Oplegnotitie Rozenburg

Opdrachtgever	Rijkswaterstaat West Nederland Zuid
Zaaknummer	31174445
Documentnummer	KRW-WNZ-NOT-001
Versie	1.0
Status	Definitief
Datum	1 Augustus 2025

Het voorliggende document betreft de oplegnotitie van "Ontwerpnnotitie langsdam Rozenburg" [1], opgesteld door WSP op 19 Juli 2024. Dit was onderdeel van een planstudie dat begin dit jaar succesvol doorlopen is, en is het vertrekpunt geweest van deze oplegnotitie. Met uitzondering van kribvak 10 zal het ontwerp zal gerealiseerd worden met stortsteen. Verder zijn nog de volgende projecten in het projectgebied aanwezig:

Figuur 2: Aanpassing kribvakken 15 en 16. In wit de oude situatie. In zwart de nieuwe ligging van de langsdam.

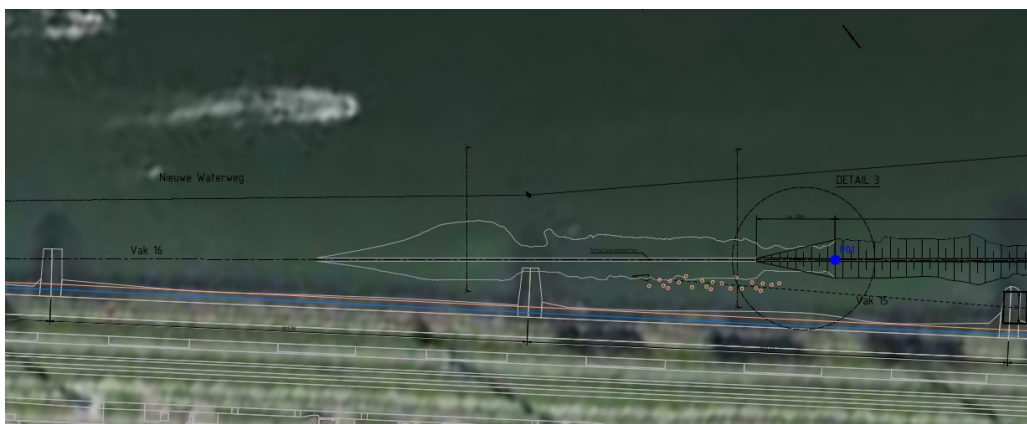
De langsdam in deze kribvakken wordt met 300 meter verkort. Daardoor komt het uiteinde van de langsdam in het midden van kribvak 15 te liggen. Zoals vermeld in document [1] was hier voorheen een verlaging van de langsdam beoogd (ontwerptekening Detail 2 van [1]). Deze verlaging komt nu logischerwijs te vervallen. Het uiteinde wordt nog steeds met een flauw talud volgens ontwerptekening Detail 3 van [1] aangelegd. De structuurelementen worden mee verplaatst naar de nieuwe locatie van het uiteinde van de langsdam, en komen nu in kribvak 15 te liggen. In Figuur 2 staat het nieuwe ontwerp van de langsdam in kribvakken 15 en 16.

Figuur 3: Aanpassing kribvak 7. In wit de oude situatie. In zwart de nieuwe ligging van de langsdam.

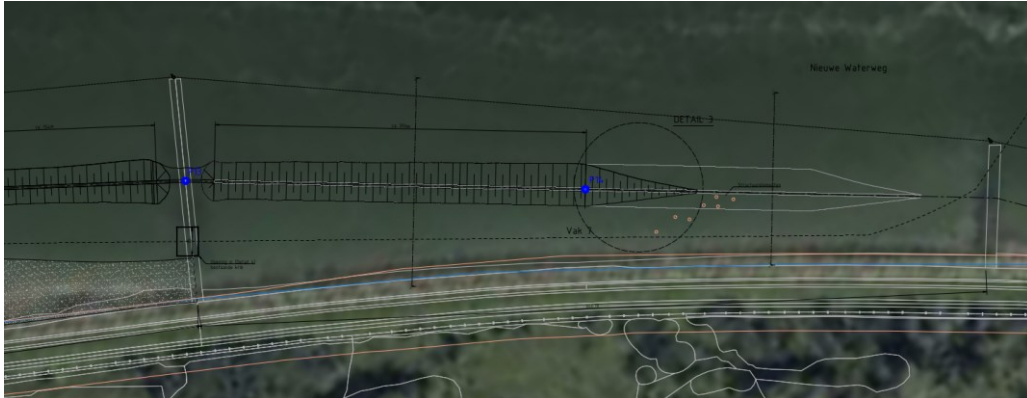
In kribvak 7 wordt de langsdam met 150 meter verkort. Naast een efficiëntere verhouding tussen damlengte en getijdenoppervlak, resulteert dit in een natuurlijker stromingsverloop tussen de vaarweg en getijdengebied. In de oude situatie lag de opening direct naast een krib, wat voor turbulentie voor de opening zorgt. De nieuwe situatie verbeterd de toegang voor de dieren tot het gebied achter de langsdam. Zie Figuur 3 voor de nieuwe locatie van de langsdam in kribvak 7.

Figuur 4: Aanpassing kribvak 13. In wit de oude situatie. In zwart de nieuwe ligging van de langsdam.

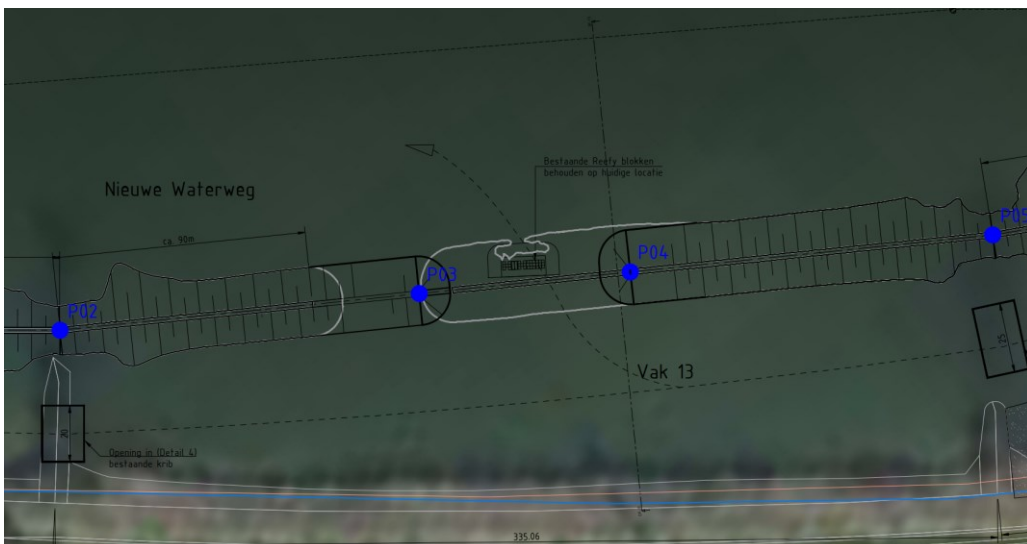
In tegenstelling tot document [1] wordt de huidige locatie van de rifblokken in kribvak 13 gehandhaafd. Dit is het resultaat van een afweging tussen kosten, ecologie en uitvoerbaarheid. In de ontwerpnotitie wordt aangegeven dat de rifblokken herplaatst worden binnen het projectgebied. Herplaatsing werkt kostenverhogend, en zorgt ook voor complexiteit in de uitvoering. Specialistische hijsmethoden zijn namelijk nodig om de rifblokken te verplaatsen. Daarbij hebben de rifblokken nu ook al toegevoegde ecologische waarde binnen het project.

Dan rest zich nog de afweging hoe de rifblokken in de dam verwerkt worden. De rifblokken liggen namelijk op de locatie van de nieuw te realiseren dam. In de document [1] worden verschillende varianten beschreven. Uiteindelijk is gekozen voor een variant met openingen aan weerszijden van de rifblokken (optie 3 uit document [1]). Hierbij is het uitgangspunt dat de oppervlak van het doorstroomprofiel door de nieuwe openingen zo veel mogelijk overeen komt met het ontwerp uit document [1]. Zie Figuur 4 voor het nieuwe ontwerp van de langsdam in kribvak 13. Het adviesbureau HKV heeft de opdracht gekregen om uitgangspunten voor het detailontwerp van de opening te bepalen. Op basis daarvan dient de opdrachtnemer de ontwerp aan te passen.

Figuur 5: Uitpeiling Rioolbuizendam (12 april 2025). Met een rood vlak is het gebied aangegeven waar aanvullingen nodig zijn aan de buitentalud van de bestande dam (aan de kant van de vaarweg).

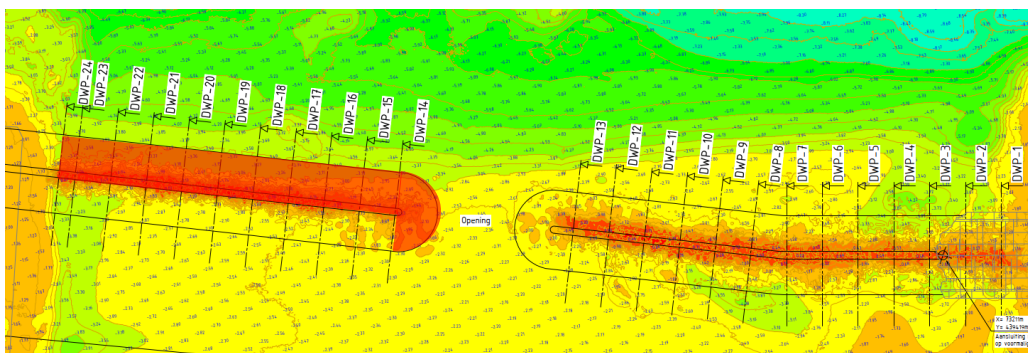
Op locatie aangegeven in Figuur 5 dient de dam aangevuld te worden. De aanvulling is beperkt tot de westelijke helft van het kribvak. Hierbij dient op het buitentalud (waar nodig) en nabij de opening in de langsdam rioolbuizen aangebracht te worden.

Deze afmetingen zullen ook aangehouden worden bij uitbreiding van de dam. Lokaal is nu het buitentalud (aan de kant van de vaarweg) te steil, en de kruin te laag. Dit is te zien in Bijlage B. Hierin staat een verschilkaart die het verschil tussen de uitmeting en het ontwerp van de dam laat zien. Het binnentalud lijkt lokaal ook te steil, echter zijn aanvullingen hier niet noodzakelijk. Rioolbuizen achter de dam aanbrengen zal namelijk lastig zijn tijdens de constructie. Ook is de stabiliteit van het binnentalud minder kritiek dan het buitentalud. Het buitentalud zal namelijk grotere hydraulische (scheepvaart)belastingen ondervinden dan het binnentalud.
